ET-Nr. 646 403 315, 646 403 630
Anschlußplan Druckwächter mit Flachstecker 6,3 mm

ET-No 646 403 315, 646 403 630
Wiring plan pressure switch with amp tag 6,3 mm

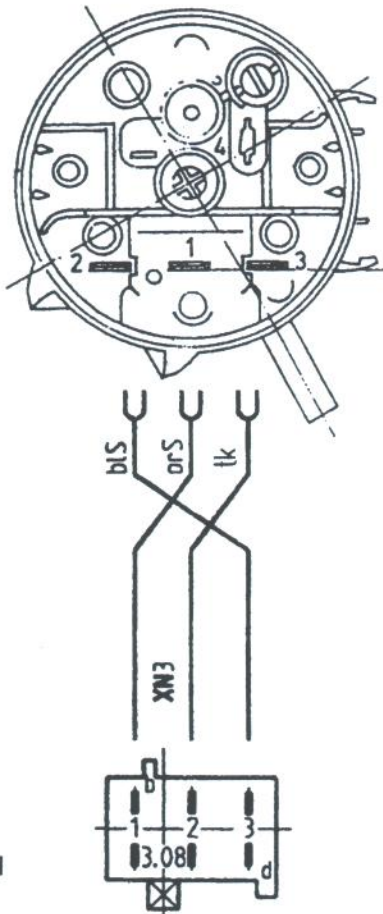
This pressure switch replaces a pressure switch with Rast 5 plug. Therefore cut the Rast 5 plug and connect 3 amp tags 6,3 mm. Connect them like the picture show below.
